PARALLELEØPDRAG om "SUNDHOLM SYD"

Bedømmelseskomitéens vurdering og anbefalinger

OKTOBER 2009
Københavns Kommune
Økonomiforvaltningen
Teknik- og Miljøforvaltningen

Aksonometri af Bertelsen & Schevings forslag til bebyggelsesstruktur. Bygningerne ligger som strøet omkring Fabrikken for kunst og design. Mellem bygninger er arealerne opdelt til forskellige formål.

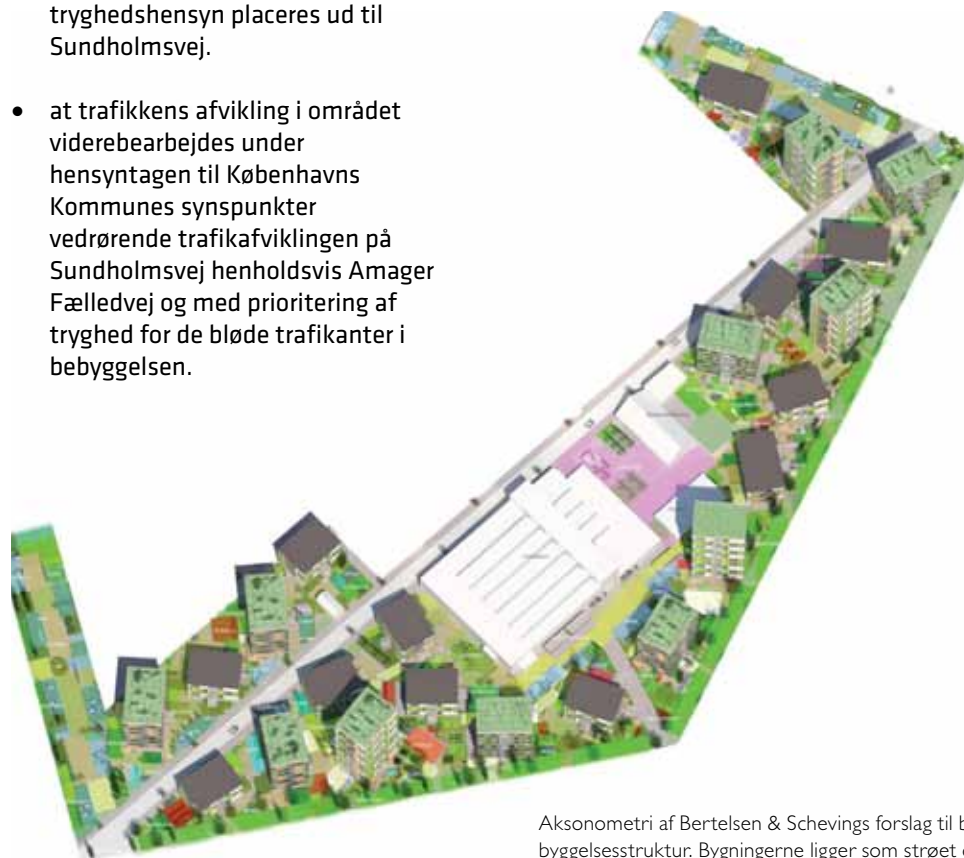
Forslaget opererer med en bebyggelsesprocent på 112 og en gennemsnitlig friarealprocent på 39 indenfor projektområdet. Altså den laveste friarealprocent af de 3

forslag uanset, at punkthusbebyggelsen og bygningshøjderne bl.a. er motiveret ud fra ønsket om så lille et 'fodaftryk' som muligt. Det er imidlertid problematisk i forhold til rammerne Forslag til Kommuneplan09.

- at bebyggelsen overholder kommuneplanens rammer til bebyggelsestæthed, max etagehøjde og friarealprocent.
- at bebyggelsen holder sig inden for projektområdets grænser.
- at parkeringsnormen overholdes inden for projektområdets grænser.
- at bebyggelsen har en klar etapeopdeling, som giver hver etape en bærende struktur, der kan stå alene, og som gør dele af projektet realiserbart indenfor en overskuelig periode.
- at etapeopdelingen tager højde for, at Almen Bolig+ gerne skal stå i en samlet struktur på grunden.
- at den overvejende del af Almen Bolig+enhedernes friarealer udlægges som havearealer til de enkelte lejermål.
- at Almen Bolig+bebyggelserne af energihensyn skal være minimum 8-10 boliger pr. enhed.

Det nuværende forslag, hvor Almen Bolig+ er fordelt udover hele grunden, anses derfor hverken etapeopdelingsmæssigt eller driftsøkonomisk hensigtsmæssigt.

- at en pladsdannelse etableres syd for Kulturfabrikken for at skabe den bedste åbenhed mod Hørgården.
- at børneinstitutionen af tilgængeligheds- og tryghedshensyn placeres ud til Sundholmsvej.
- at trafikens afvikling i området viderebearbejdes under hensyntagen til Københavns Kommunes synspunkter vedrørende trafikafviklingen på Sundholmsvej henholdsvis Amager Fælledvej og med prioritering af tryghed for de bløde trafikanter i bebyggelsen.

Plan af Tanja Jordans forslag, som bruger det landskabelige til at formidle overgange til omgivelserne.

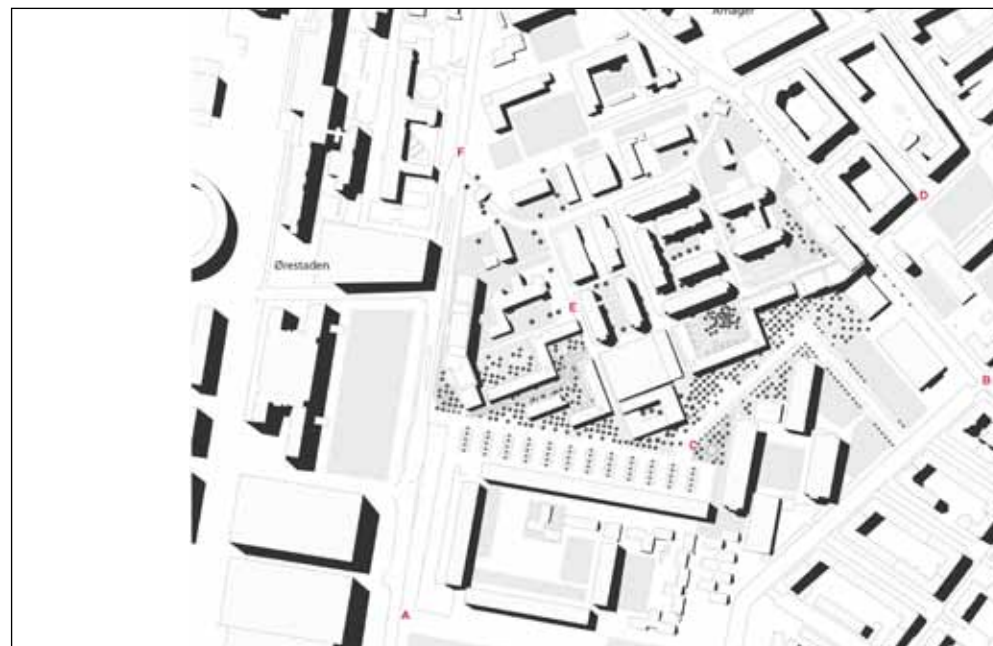
Det landskabelige hovedgreb er et sympatisk forsøg på både at skabe sammenhæng på grunden og variation i udtrykket og er et godt stykke af vejen et positivt bud på denne udfordring. Men lidt i mod

hensigten opleves de forskellige haverum som enkeltstående billeder eller oplevelser, der ikke formår at skabe en egentlig sammenhæng til hverken selve Sundholm eller til Hørgården mod syd.

På samme måde ender bebyggelsesplanen med at vende sig lidt ind imod sig selv, og der bliver aldrig for alvor igennem boligblokkene skabt en relation til hverken Sundholm eller Hørgården. Samlet set bliver 'campus-begrebet' derfor lidt et postulat, der lover åbenhed og sammenhæng, men ikke for alvor formår at række udover grundens afgrænsninger. Den nye identitet, der i programmet efterspørges, synes derfor heller ikke opnået.

Kulturfabrikken har ikke fået tilført nye kvaliteter, men er derimod blevet pakket ind i bygninger, hvilket fratager den en del af dens mange muligheder for at være en tilgængelig dynamo i området. Forslaget har på den måde ikke lyttet særligt intenst til de synspunkter omkring Kulturfabrikken, der fremkom på workshopen før sommer.

Forslaget ligger indenfor rammerne i Forslag til Kommuneplan09, dog er enkelte bygninger på 7 etager ud over rammerne. Det er uklart, om forslaget overholder parkeringsnormen, da det præcise antal boliger ikke specificeres. Endvidere er det problematisk, at forslaget går væsentligt udover projektområdet, da man ikke kan tage en sådan aftale med Hørgården for givet.

Plan af Vandkunstens forslag, som er udformet som en perforeret boligslange, der danner forskellige rum.

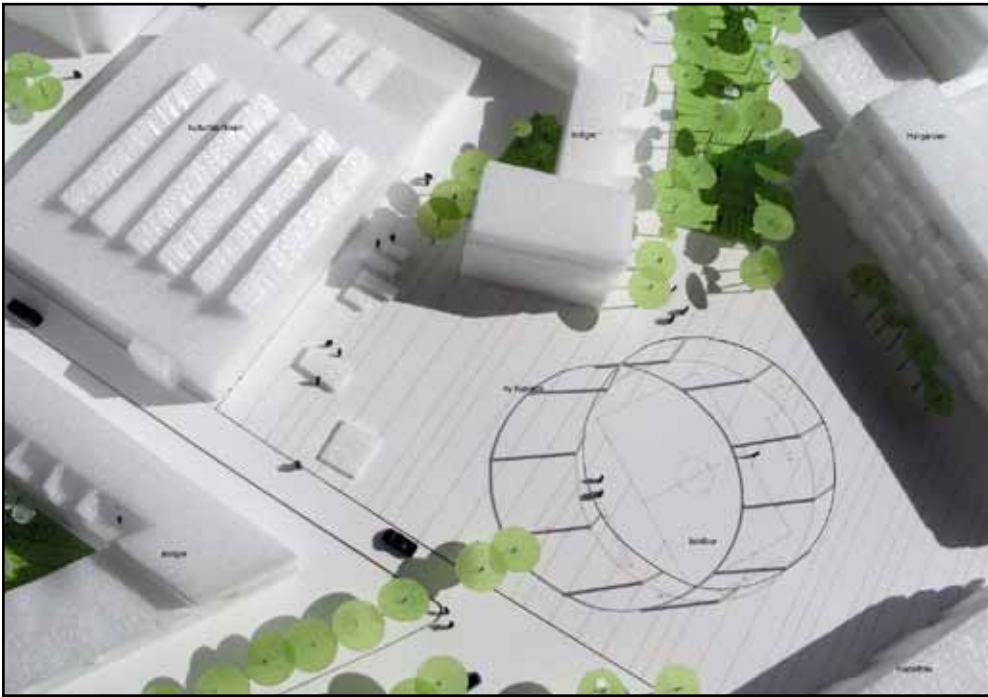
Et af projektets særlige styrker er de to pladsrum bebyggelsen danner op til Fabrikken for Kunst og Kulturs sydlige facade.

Mod øst skabes en mindre plads, der omsluttes af boligslangen. Denne foreslås udnyttet som udendørs værksted og udstillingsrum for Fabrikkens brugere. Ligeledes tænkes den omsluttende stuetage at kunne indeholde funktioner som café og nye værksteder.

Som en kontrast til de mere tætte og intime rum foreslås en stor åben plads mod syd, der strækker sig fra fabrikken til Hørgården. Derved skabes der, via den nye bebyggelse, en sammenhæng mellem Hørgården og Sundholm, der ikke findes i dag. Et cirkulært, beplantet boldbur med basketbane er foreslået, således at det nye boligprojekt også rummer nye kvaliteter for Hørgårdens beboere.

Det er uklart hvordan disse forskellige zoner afgrænses, d.v.s. hvor man kan tillade de lokale teenagere og sundholms beboere at sive ind og tage ophold. Er dette spørgsmål ikke er afklaret på forhånd, er det sandsynligt, det vil ske i form af aflåselige hegn og låger om alt, der ikke er heloffentligt, kort tid efter de første nye beboere er flyttet ind.

Som ved Tanja Jordans projekt er det problematisk, at forslaget går væsentligt udover projektområdet, da man ikke kan tage en sådan aftale med Hørgården for givet. Endeligt er der trafikale problemer knyttet til en gennemkørende vej fra Amager Fælledvej til Sundholmsvej.
